UMWELTVERTRÄGLICHKEITSPRÜFUNG IM VEREINFACHTEN VERFAHREN

evn naturkraft Erzeugungsgesellschaft m.b.H.;
**Windpark Palterndorf-Dobermannsdorf - Neusiedl an
der Zaya Süd**

**Fachliche Auseinandersetzung mit den
eingelangten Stellungnahmen/Einwendungen**

Im Auftrag: Amt der NÖ Landesregierung, Abteilung Umwelt- und Energierecht, RU4-U-798

Abbildung: Visualisierung O, Gasthaus am Steinberg, Blickrichtung Osten (Quelle UVE)

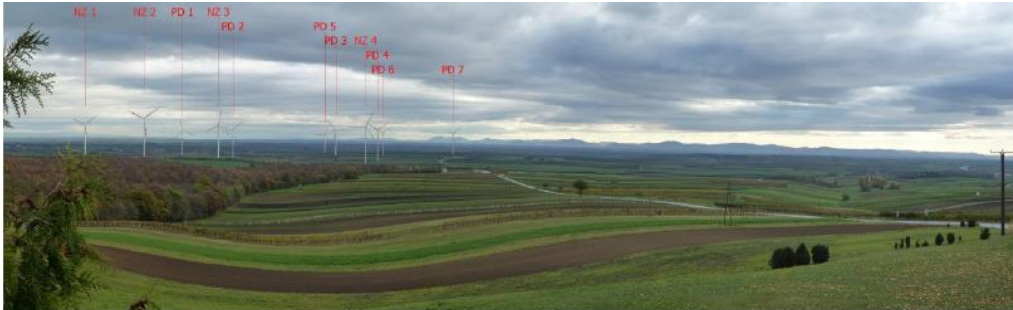
ad Sichtachse in die Marchniederung und Richtung Karpaten

Für das Restaurant/Hotel Am Steinberg ergeben sich Sichtbeziehungen zum geplanten Windpark (siehe auch Teilgutachten Landschaftsbild). Dies betrifft vor allem die Blickrichtung Osten, wo an klaren Tagen von der Terrasse auch die Karpaten in rund 40 Kilometer Entfernung zu sehen sind.

Die nachfolgende Visualisierung von einem Standort nahe der Terrasse des Gasthauses am Steinberg zeigt die partielle Abdeckung von bisher von Windkraftanlagen unbeeinflussten Sichträumen. Zum Teil ergeben sich Sichtverschattungen durch den Steinbergwald (siehe auch Gutachten Landschaftsbild).

Es kommt zu einer sektoralen Neubelastung von bisher unbeeinflussten Sichträumen. Aufgrund der großen Entfernung zu den Karpaten ist die Beeinflussung des Karpatenblicks reduziert. Durch das Vorhaben entsteht keine Sichtbarriere. Aufgrund der Entfernung zu den Anlagen, der ganzjahreszeitlich gesehen nur bedingt möglichen Fernsicht an Tagen mit bestimmten meteorologischen Voraussetzungen und des Verbleibs an unbeeinflussten Sichträumen sind keine erheblichen Beeinträchtigungen zu erwarten.

Abbildung: Verteilung Windkraftanlagen im Bereich Steinbergwald

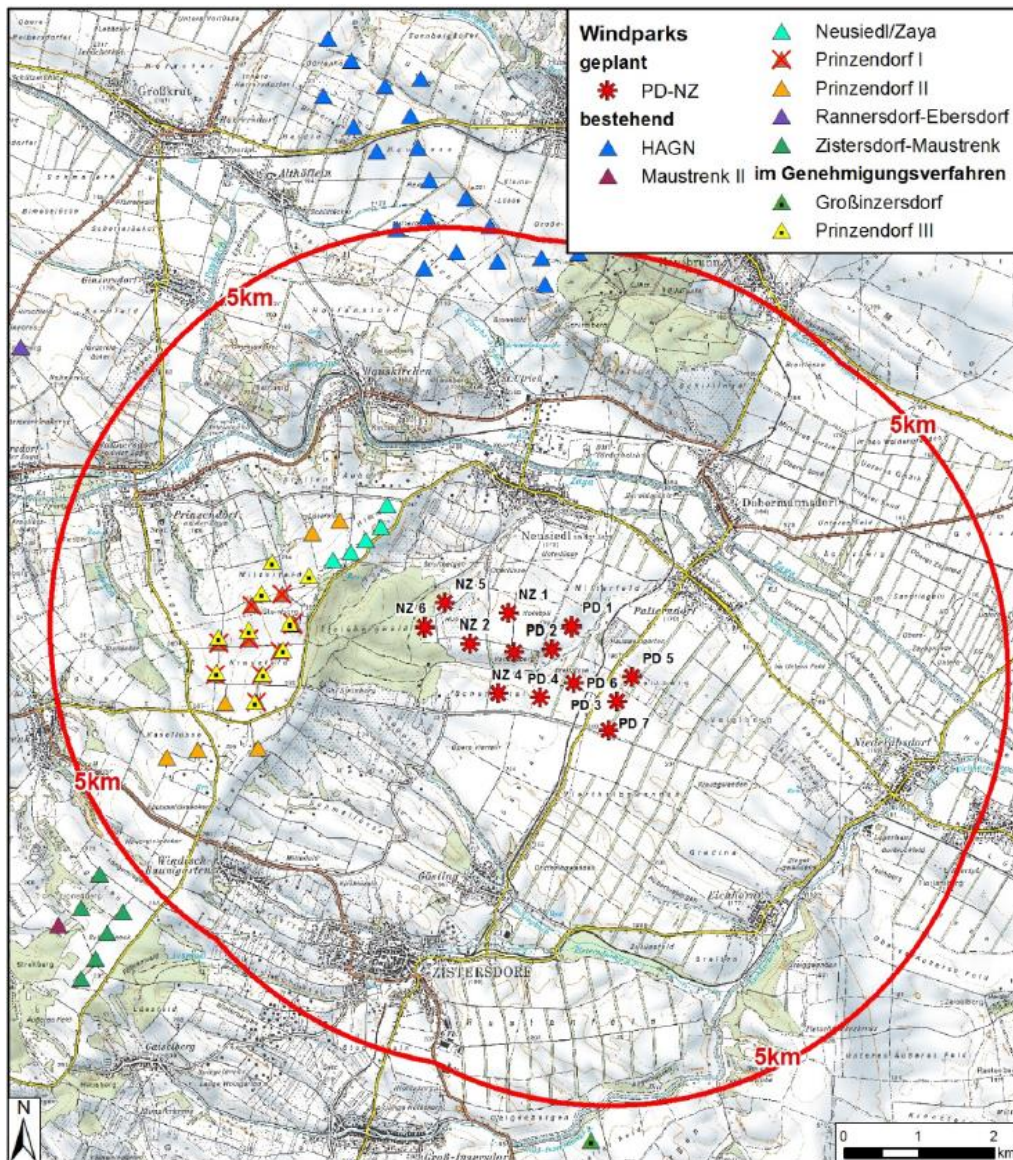
Gerade die bedeutsamen March-Thaya-Auen sind entsprechend der Zonierung (aus Sicht des geplanten Windparks Richtung Osten) von §20 Zonen freigehalten, wodurch eine großräumige Freihaltung von unbeeinflussten Sichträumen gewährleistet wird. In der Mittelwirkzone liegen mehrere Windkraftanlagen, welche zu einer Beeinflussung des Landschaftsbildes, auch kumulativ, beitragen. Durch die Freihaltung von wesentlichen Landschaftsräumen wie der Zayaniederung und der March-Thaya-Auen kommt es aber unter Betrachtung der gesamten Mittelwirkzone nicht zu einer Überbelastung des Raumes durch Kumulationswirkung.

Messpunkt MP 8: Am Steinberg 1 2225 Zistersdorf

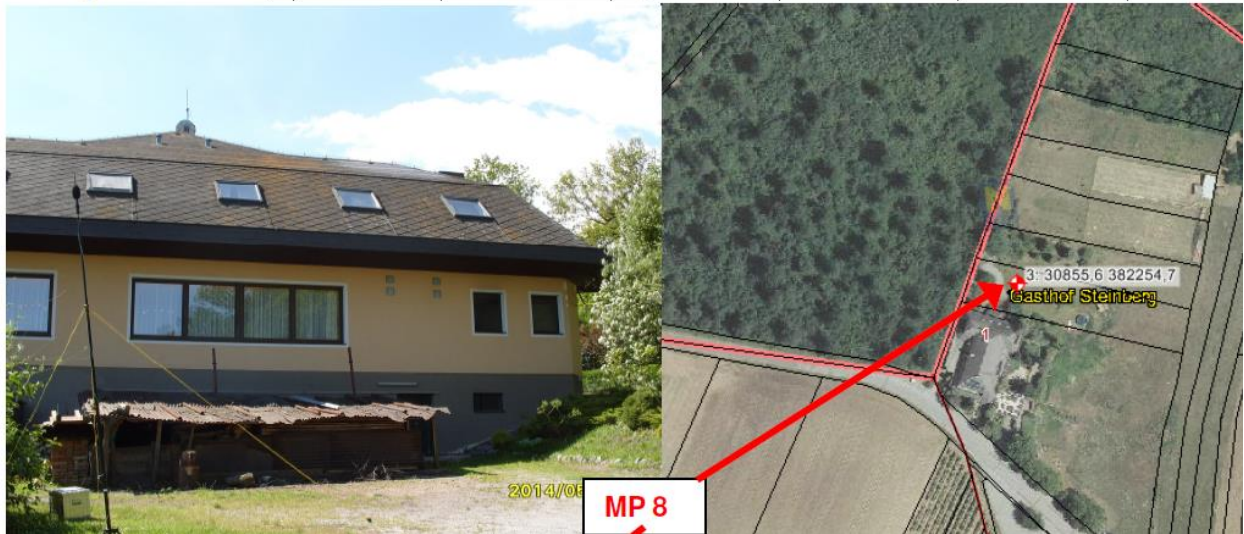
- Schall
 - befürchtet eine enorme Störwirkung durch Schlaglärm für sich und seine Nächtigungsgäste

Im Bereich des Hotel-Restaurant Am Steinberg wurden an zwei verschiedenen Punkten Messungen der Umgebungsgeräuschsituation durchgeführt.

Einmal am Messpunkt MP 7- Hotel, Am Steinberg 1, an der Ostfassade

und einmal an der Nordfassade MP8
